改善箇所説明図

騒音ラベル

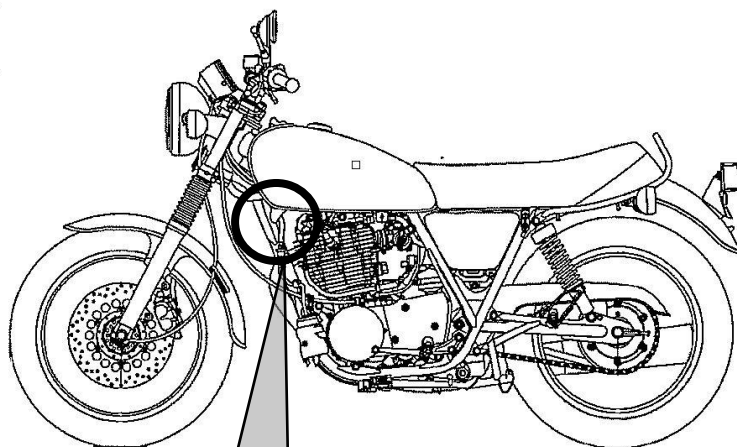
基準不適合発生箇所

騒音ラベルにおいて、記載内容の検討が不十分なため、近接排気騒音値、加速走行騒音値及びスロットル全開加速の開始時の平均車速が誤った値となっている。そのため、協定規則第41号に適合しない。

改善の内容：全車両、正しい値が記載された騒音ラベルに貼り替える。

識別：リコール番号入りの識別ステッカーを車台番号打刻位置付近に貼付する。
